**AVIS RELATIF À LA PROTECTION
CONTRE LES EVENTUELS EFFETS NOCIFS ET NUISANCES
PROVOQUÉS PAR LES RAYONNEMENTS NON IONISANTS
GÉNÉRÉS PAR DES ANTENNES ÉMETTRICES STATIONNAIRES**

Commune : HABAY - Exploitant : CITYMESH

Référence exploitant : LX06428_A

Rapport n° 3736 / 2024

Figure 1 : Vue en plan des lieux de séjour et des points de contrôle

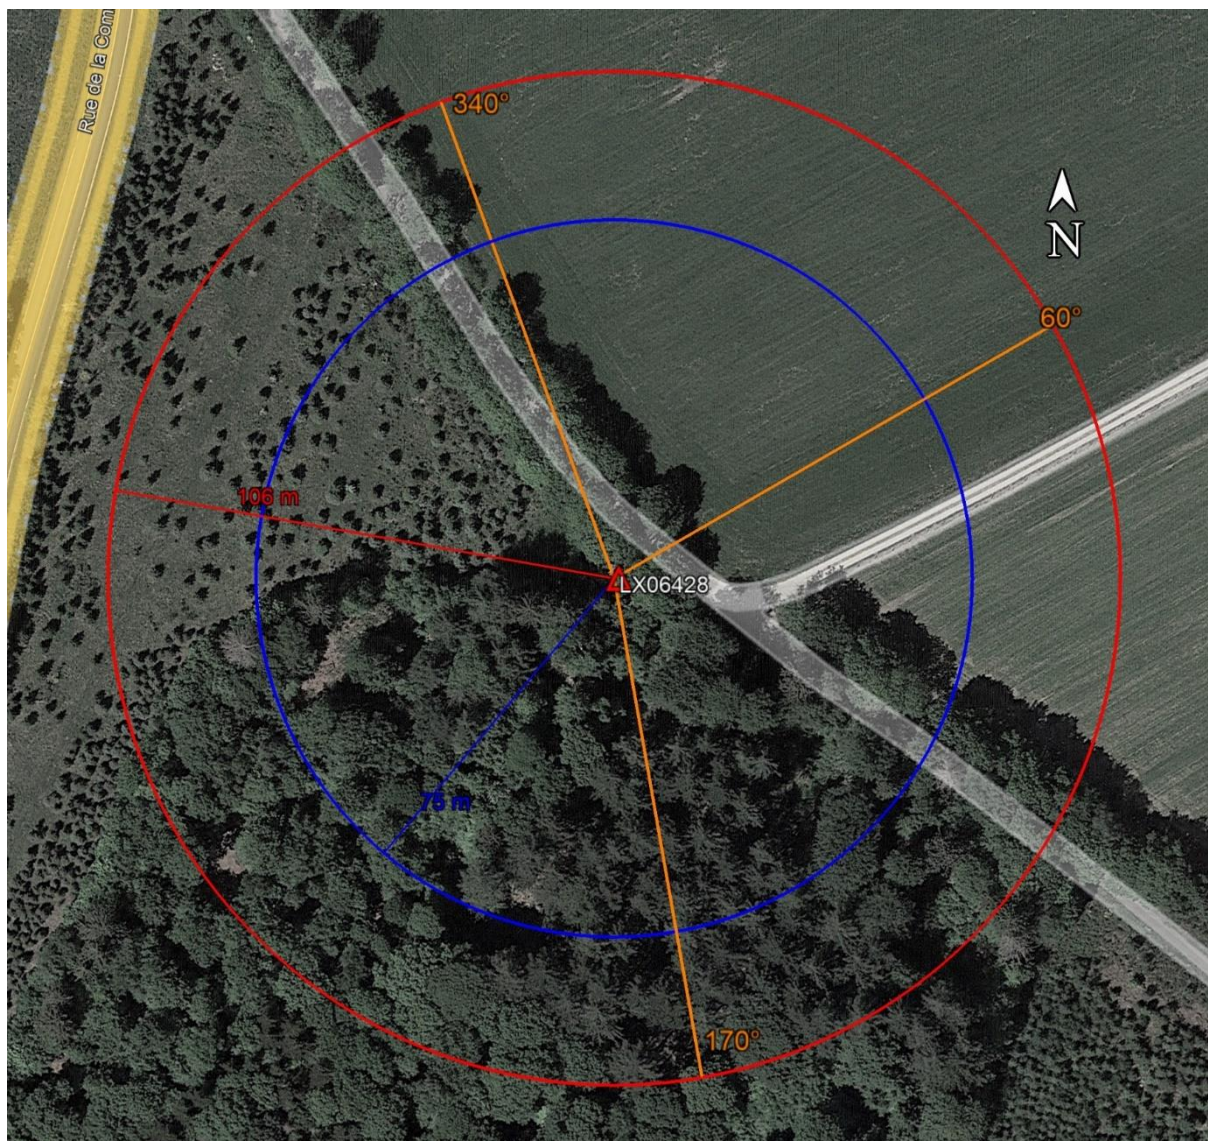
En ce qui concerne les antennes de l'installation mentionnées dans le tableau 1, la distance maximale à laquelle la limite pourrait être atteinte, à l'extérieur, est égale à 105,1 m. S'il n'y a pas de LS à une distance inférieure, les antennes respectent forcément la limite d'immission.

Dans le cas des LS situés à l'intérieur des bâtiments, une atténuation d'obstacle est prise en compte et il en résulte que la distance maximale à laquelle la limite pourrait être atteinte se réduit à 74,4 m.
